**Solicitud de verificación de coordenadas del proyecto "LOCALES COMERCIALES Y APARTAMENTOS".****Desde** Maysiris Menchaca <mmenchaca@anamgobpa.onmicrosoft.com>**Fecha** Mié 04/09/25 3:20 PM**Para** GEOVERIFICACIÓN <geoverificacion@miambiente.gob.pa>; Itzel del Carmen González Trejos <igonzalez@miambiente.gob.pa>; Jhoely Sugery Cuevas Barria <jcuevas@anamgobpa.onmicrosoft.com>**CC** Lorenzo Aldoban <laldoban@miambiente.gob.pa>

Tenemos el agrado de dirigirnos a usted de acuerdo con lo establecido en el artículo 62 del Decreto Ejecutivo 1 de 1 de marzo de 2023, para solicitarle información aclaratoria al Estudio de Impacto Ambiental (EsIA) categoría I, del proyecto denominado **“LOCALES COMERCIALES Y APARTAMENTOS”**, el cual es promovido por las personas naturales el señor HAU KWOK KWONG y la señora CHUNG NGAN FUNG al respecto las siguientes observaciones:

## **RESPUESTAS Y/O ACLARACIONES A NOTA DRPM-418-2025**

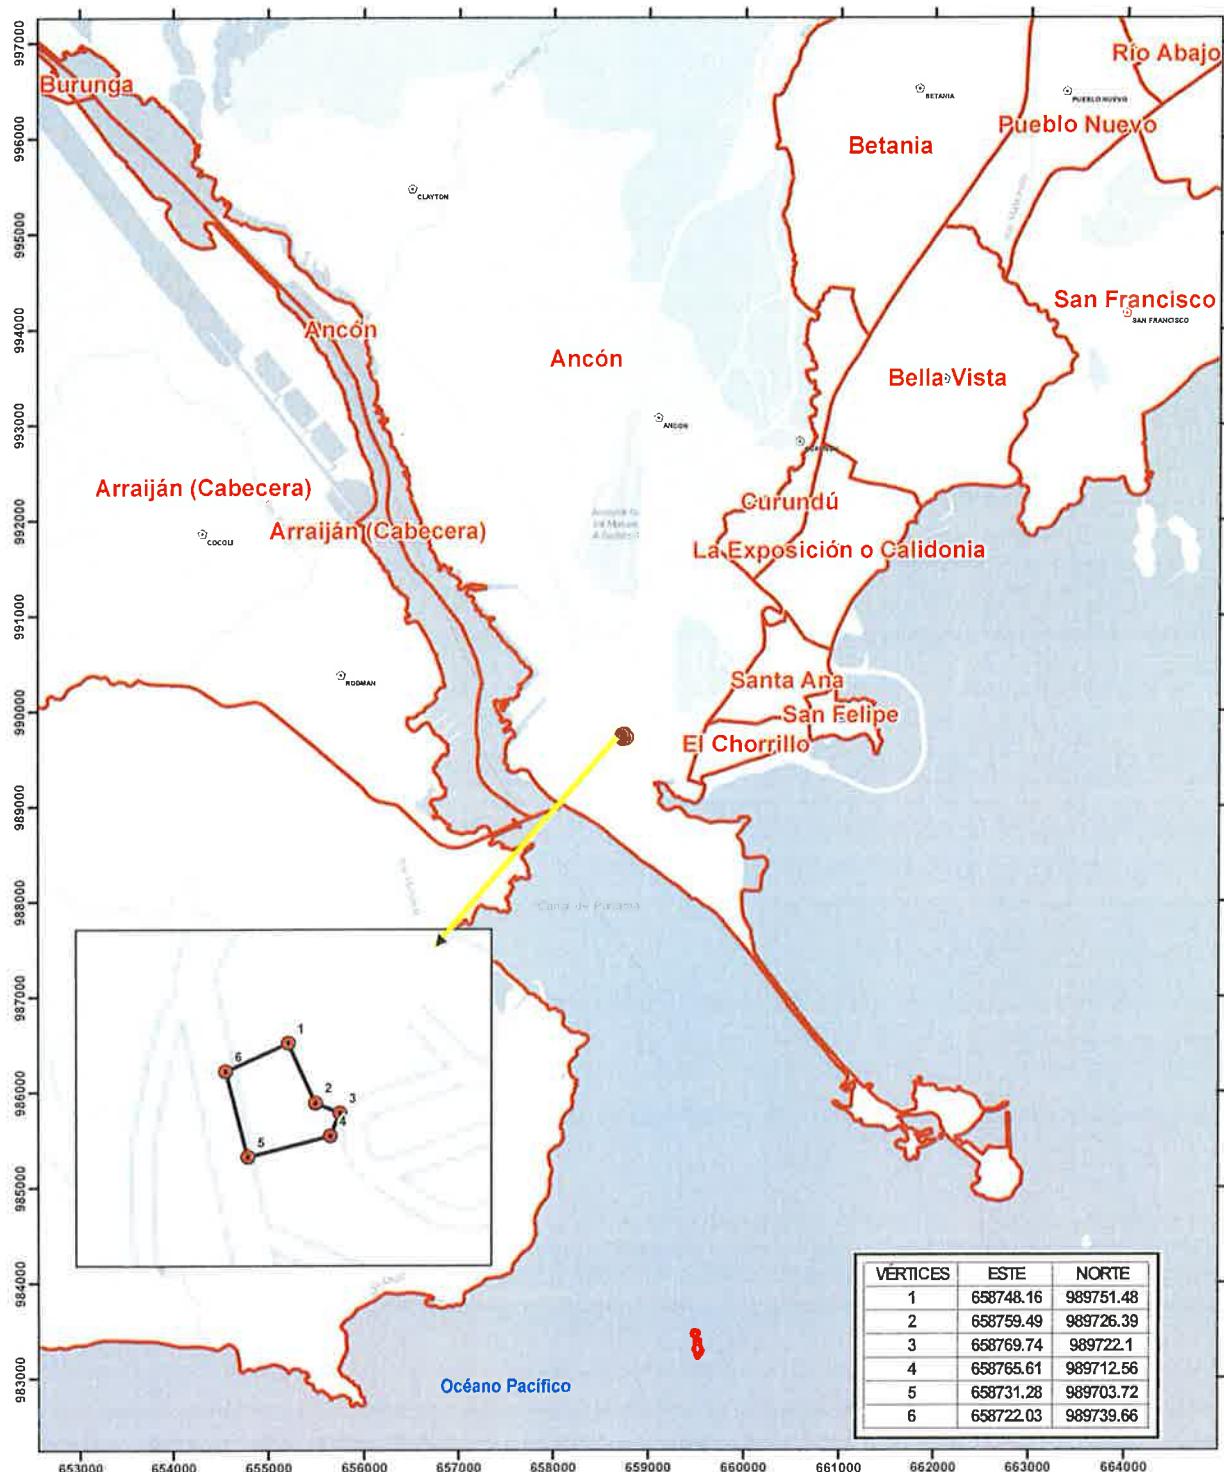
- a. Aclarar la superficie a utilizar para el desarrollo del proyecto (huella del proyecto)
- b. Presentar juego de coordenadas UTM correspondiente al área a desarrollar
- c. Presentar mapa con las coordenadas correctas del Polígono a Utilizar.

- a. El proyecto se realizará dentro de las fincas inscritas en el Registro Público de Panamá, de acuerdo al siguiente listado
  - Finca N°211137, inscrita en el documento N°314621 código de ubicación 8720.

El proyecto ocupará parte de la finca que representa 1,086.56 m<sup>2</sup>, según los planos presentados; de acuerdo al registro público la finca cuenta con una superficie total de 1,323 m<sup>2</sup> 68 dm<sup>2</sup>.

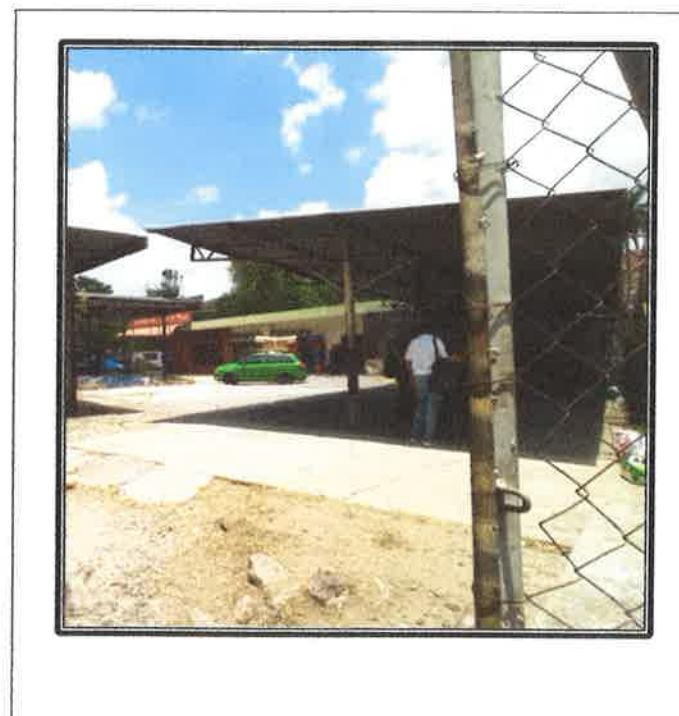
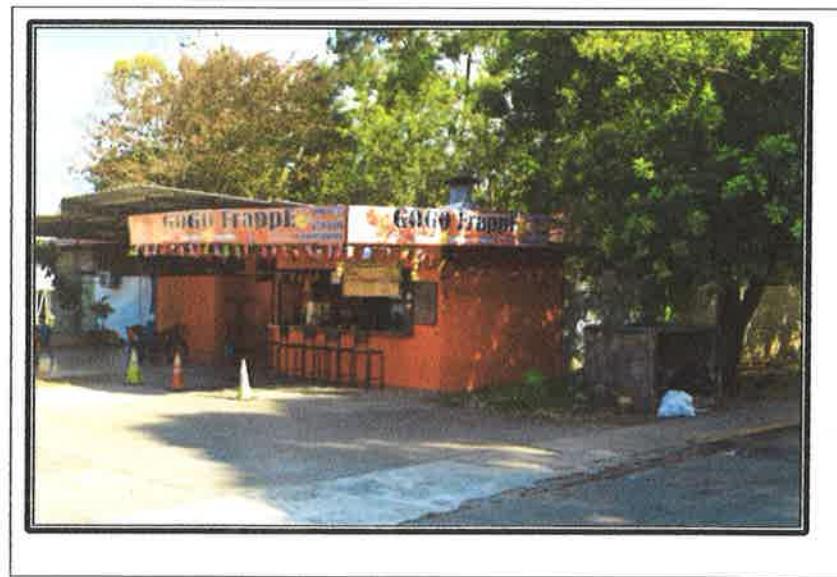
- Describir cuales y cuantas estructuras, se va demoler en fase de construcción y presentar evidencias fotográficas de las mismas.
  - Presentar la metodología constructiva a implementar, para la actividad de demolición de las estructuras existentes a eliminar.

- a. Se demolerán las siguientes estructuras:
- Un local comercial vecinal (mini super) con área de venta y área de almacenaje, con suelo de concreto revestido de cerámica, paredes de bloques de hormigón, columnas y vigas de amarre de hormigón armado, puertas y ventanas de vidrio fijo, puertas corredizas metálicas, techo de lámina metálica sobre estructura de carriolas, sistema eléctrico y de plomería, y fascia de lámina metálica.

- Estructura de columnas metálicas que sostienen un entramado de carriolas sobre perfiles metálicos en forma de cerchas, y láminas de acero galvanizado como cubierta, sistema eléctrico y de plomería. Esta estructura es utilizada como lava autos.

- Estructura de la refresquería-quiosco GOGO Frappe, cuenta con paredes de bloque de concreto, columnas y vigas de amarre de hormigón armado, puertas corredizas de metal, techo de lámina metálica sobre estructura de carriolas, sistema eléctrico y de plomerías.

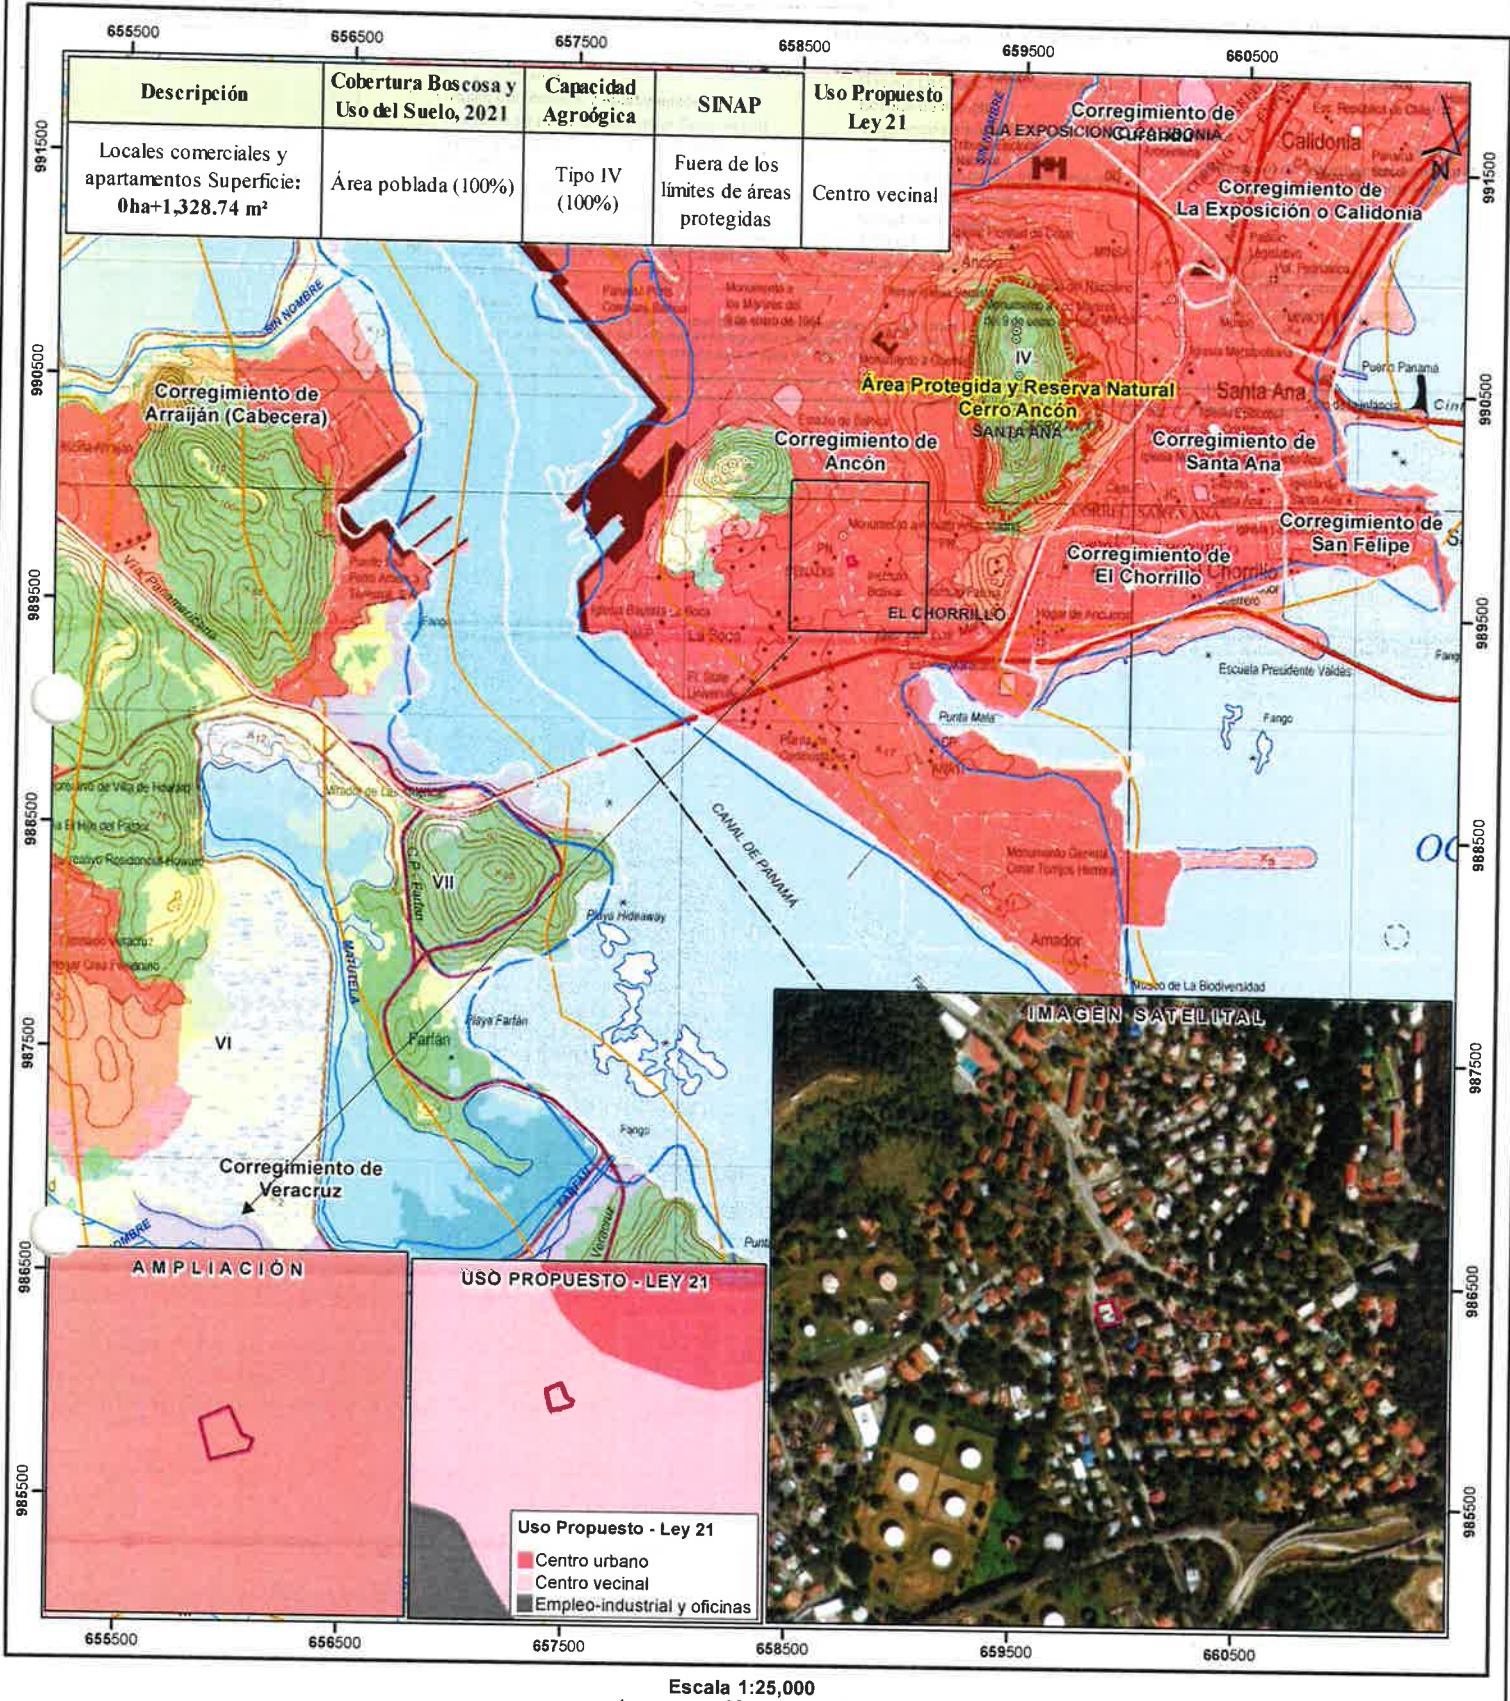
TÉCNICO EVALUADOR SOLICITANTE: MAYSIRIS MENCHACADIRECCIÓN REGIONAL DE: PANAMA METROPOLITANA**Observaciones:** Coordenadas aportadas en nota aclaratoria coorreccion

Con los datos proporcionados se generó (1) polígono con una superficie (0ha+1,328.74 m<sup>2</sup>), el mismo se ubica fuera de los límites del Sistema Nacional de Áreas Protegidas (SINAP). De acuerdo a Uso Propuesto – Ley 21, se ubica en la categoría de: Centro vecinal.
